## Bijlage 1

Uw referentie: Uw verzoek om advies van 23 april 2018  
Onze referentie: AdviesChemoursAanvraagApril2018  
Betreft: Advies met betrekking tot "Aanvraag revisievergunning Wabo/Aanvraag Watervergunning Chemours Netherlands B.V. 30 maart 2018"

Nijmegen, 16 mei 2018

Figuur 6. PFIB emissiegetallen 2010-2016, Fluorpolymer FEP

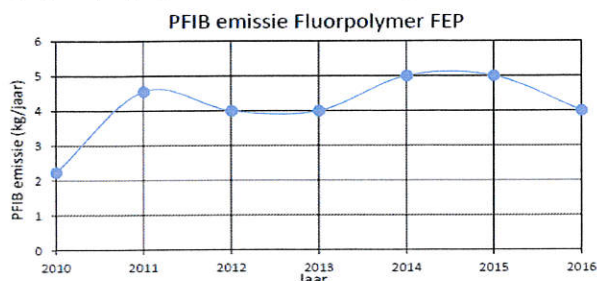
De maximale PFIB-emissie van de FEP zou over de periode 2010-2016 niet meer dan 5 kg/jaar zijn geweest. Er wordt nu 72 kg/jaar aangevraagd, gebaseerd op nieuwe metingen. Hieruit blijkt dat er in de afgelopen jaren (1) teveel is vertrouwd op opgaven van Chemours zelf, en (2) de vergunningnorm systematisch ruim werd overschreden.
